資料：新図書館1階平面図

4月15日 東日本大震災調査特別委員会当局提出資料より作成 (緑字はこれまで党市議団が指摘してきた主な問題点)

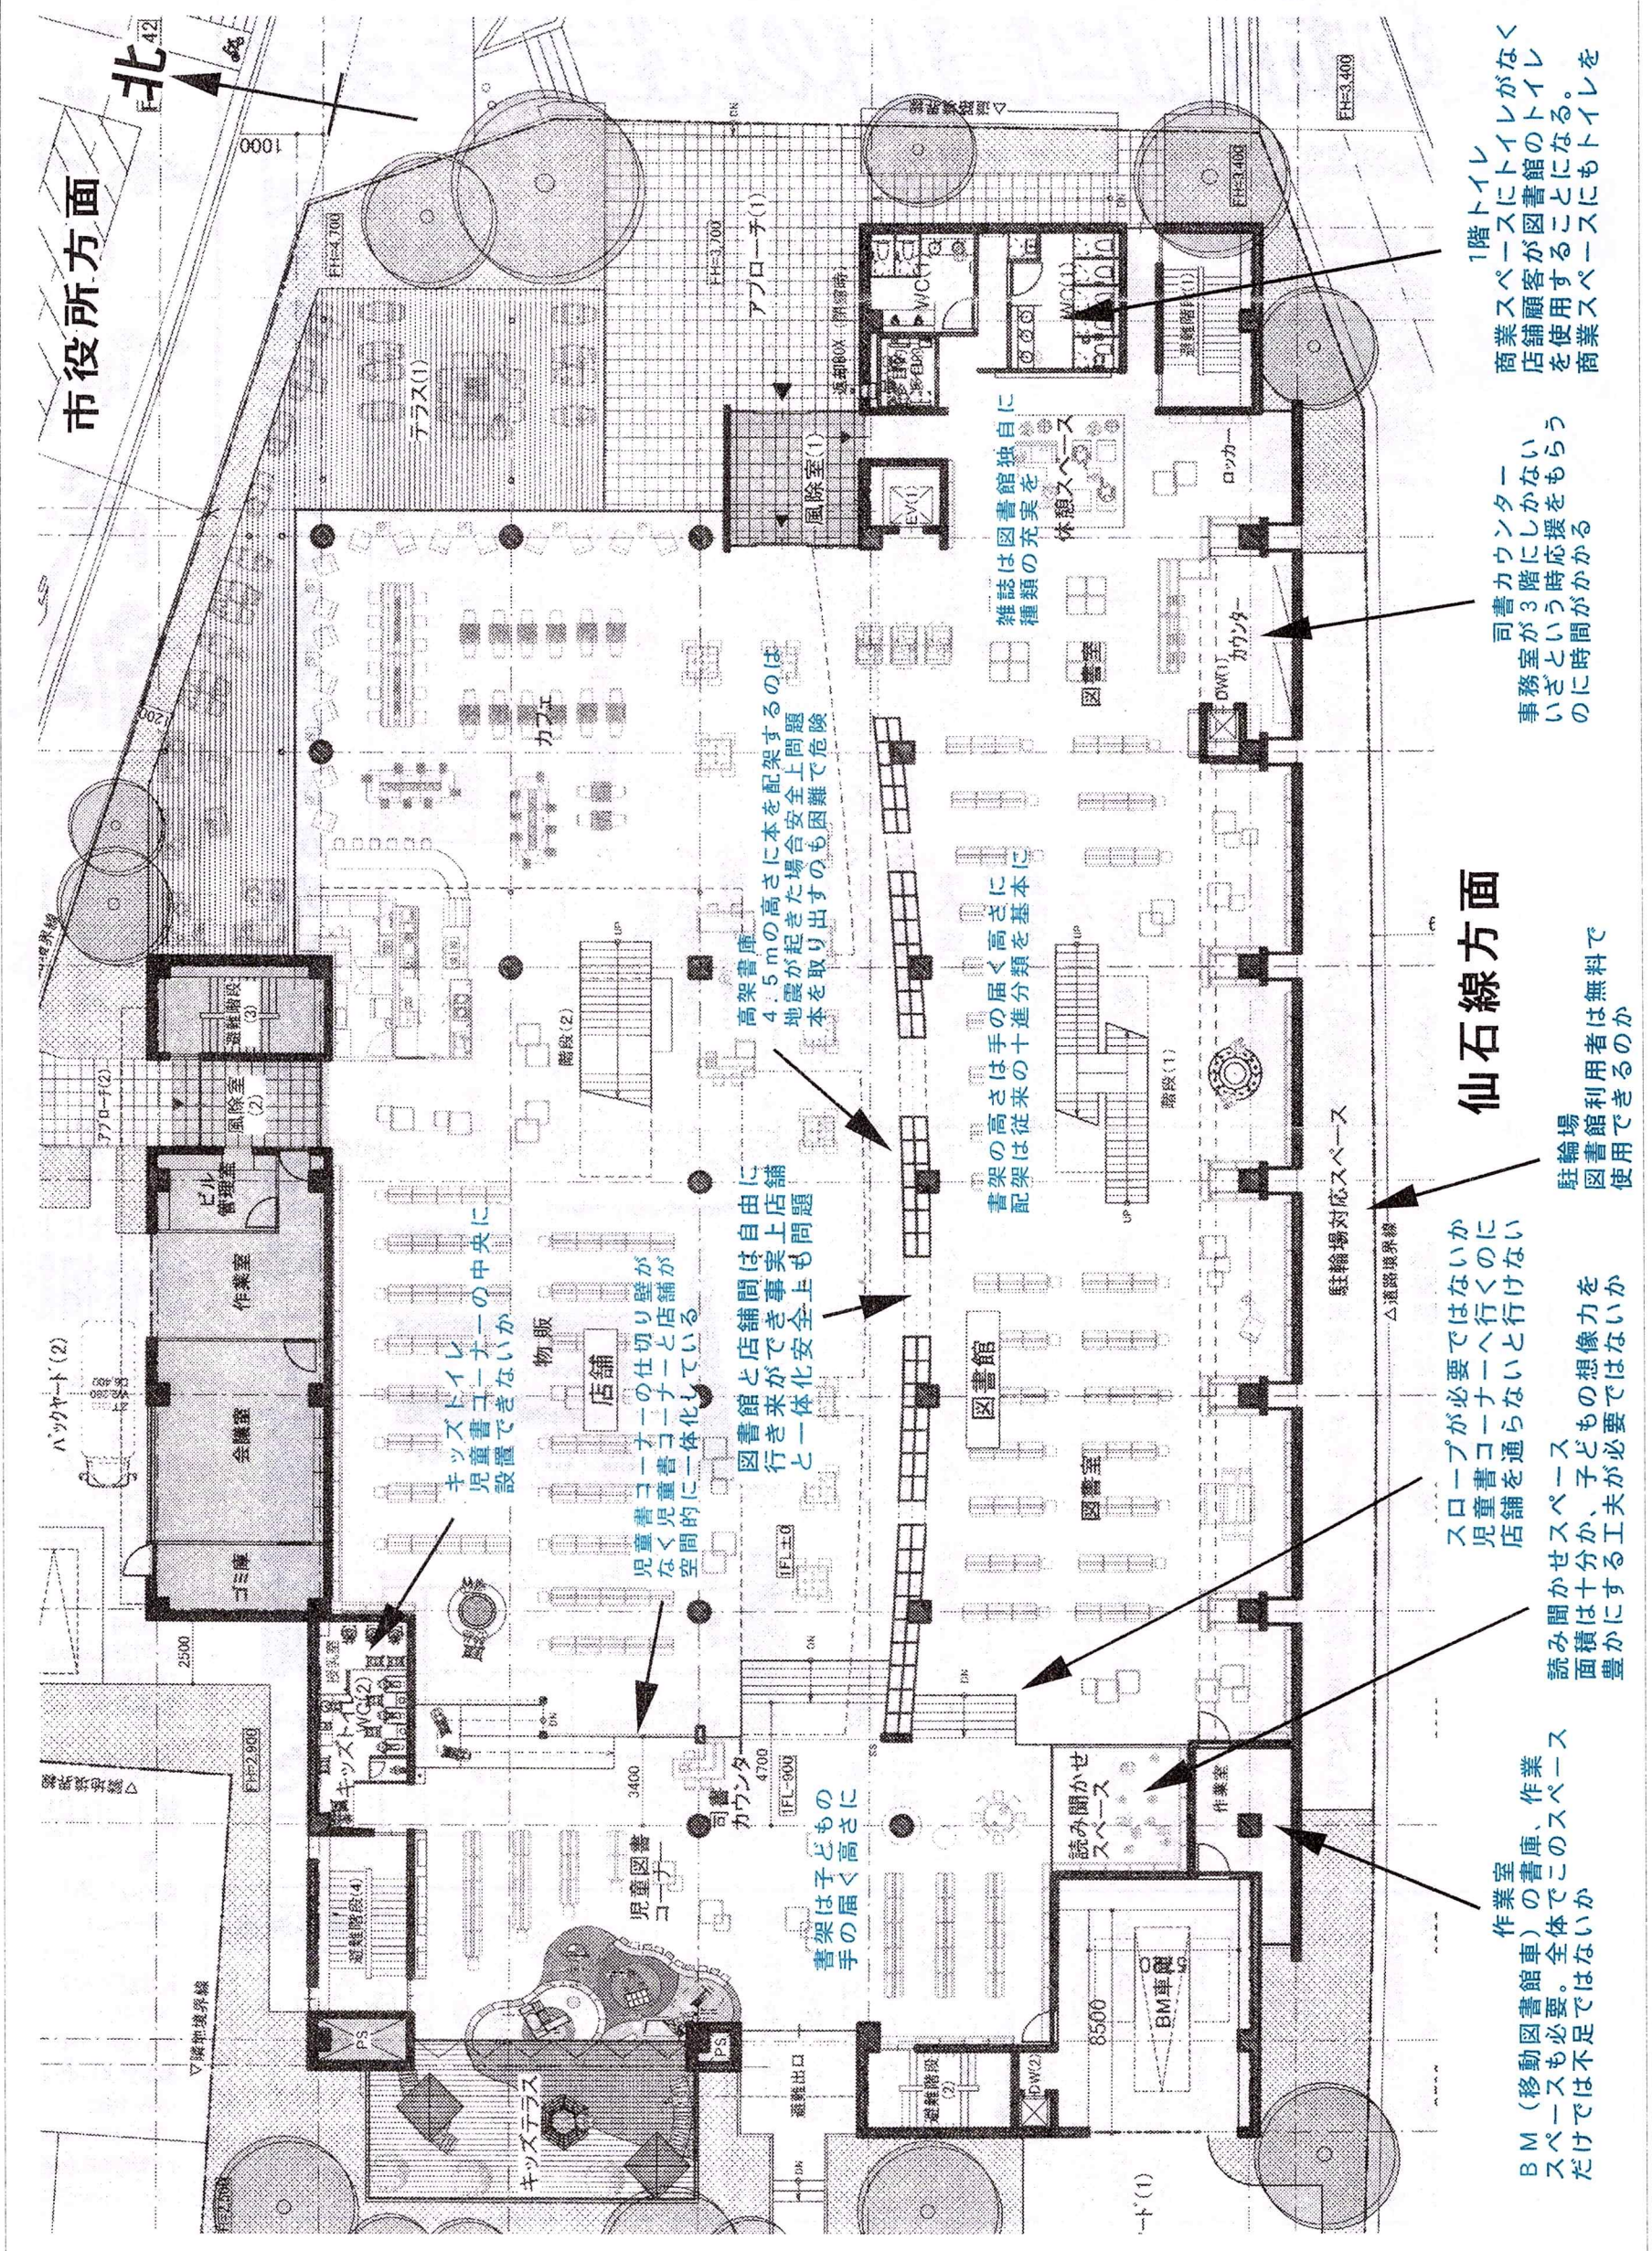
1階トイレ
商業スペースが図書館のトイレを商業スペースにすることもトイレが少なく商業スペースが図書館のトイレを使用することになる。

司書カウンター
事務室が3階にしかないという時間がかかる

仙石線方面
駐輪場
図書館利用者は無料で使用できるのか

スロープが必要ではないか
児童書コーナーへ行けない店舗を通らないといけない

作業室
BM(移動図書館車)の書庫、作業スペースも必要。全体でこのスペースだけでは不足ではないか

高架書庫
4.5mの高さに本を配架するのは地震が起きた場合安全上問題本を取り出すのも困難で危険

書架の高さは手の届く高さに配架は従来の十進分類を基本に

図書館と店舗間は自由に行き来ができ安全上も問題と一体化している

書架は子どもの高さに手の届く高さ

キッズコーナーの中央に児童書コーナーと店舗が設置できないか

児童書コーナーの仕切り壁がなく児童書コーナーと店舗が空間的に一体化している
